改善箇所説明図

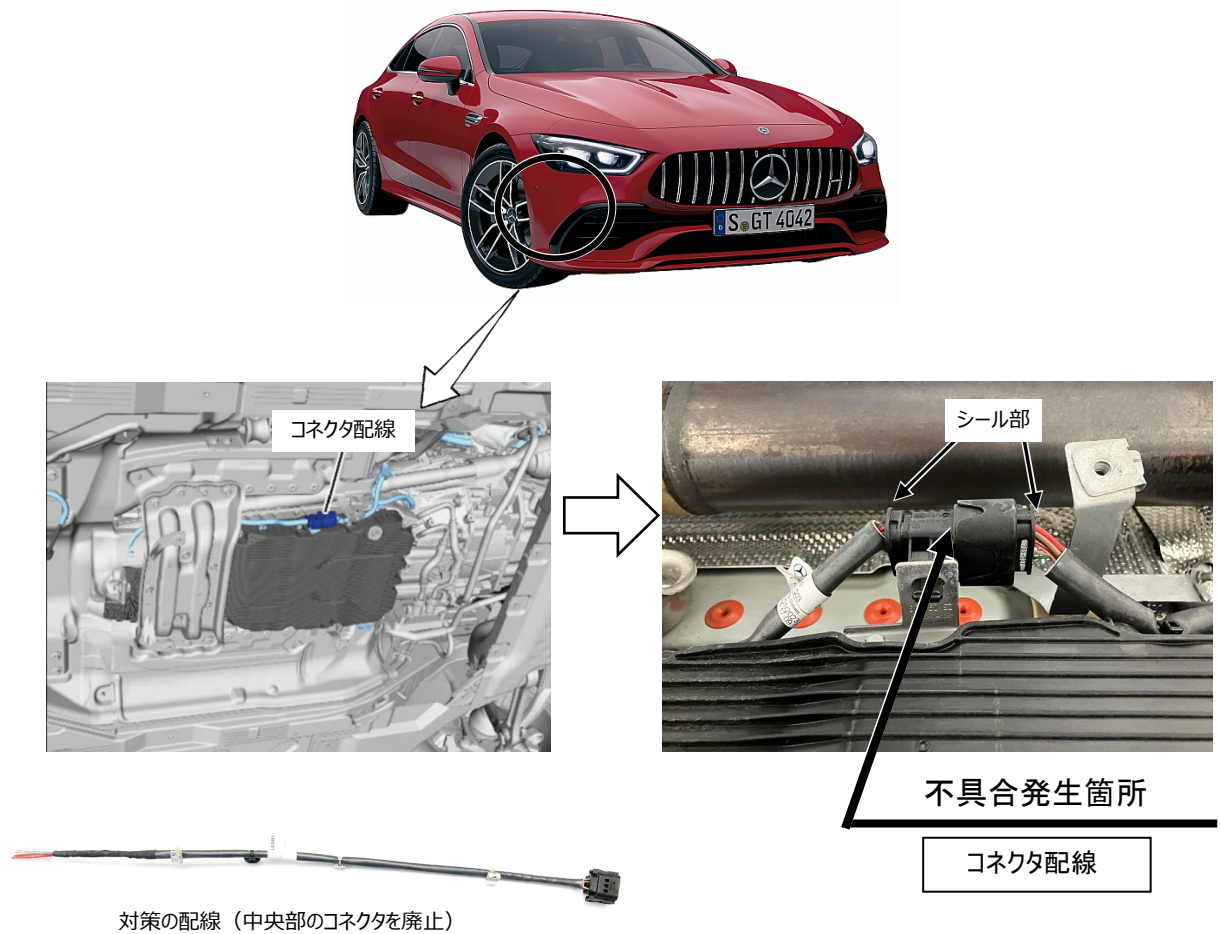
注： は、新しい配線へ交換する部位を示す。

トランスミッションの電気配線において、配索設計が不適切なためコネクタ配線のシール部が排気管の熱と雨水等により使用過程で劣化することがある。そのため、シール性能が保てずコネクタに雨水等が浸入することで短絡が発生し、駐車中にバッテリー上がりが発生することがある。最悪の場合、短絡により発熱することで、周囲の部品を溶損させて火災に至るおそれがある。

改善の内容

全車両、当該部位のコネクタを廃止した長い配線へ交換し、配索しなおす。

識別：車台番号の付近に黄色の識別ペイントを塗布する
